改善箇所説明図

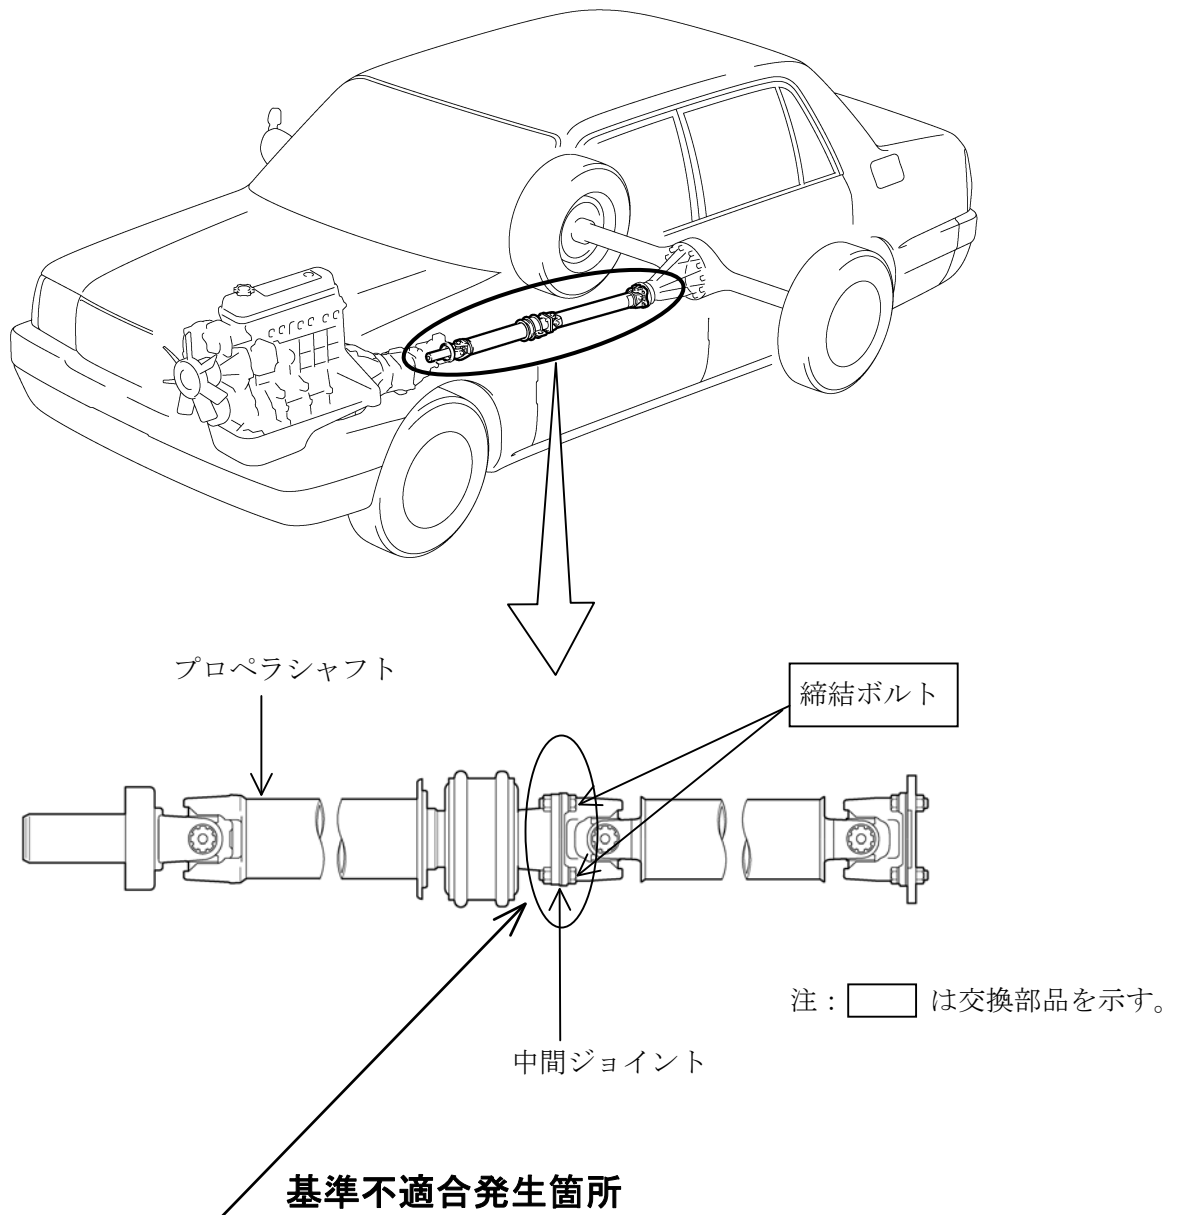
プロペラシャフトの製造工程において、中間ジョイントのフランジ接合面に防錆油が付着しているものがあるため、クラッチの急な断続操作を繰り返すとフランジの締結ボルトがゆるむことがある。そのため、走行中に異音や振動が発生し、最悪の場合、中間ジョイントのフランジが外れ走行不能となるおそれがある。

全車両、フランジ接合面の防錆油を除去し、締結ボルトを新品と交換して規定トルクで締付ける。なお、フランジの締結にゆるみがある場合は、プロペラシャフトを新品と交換する。
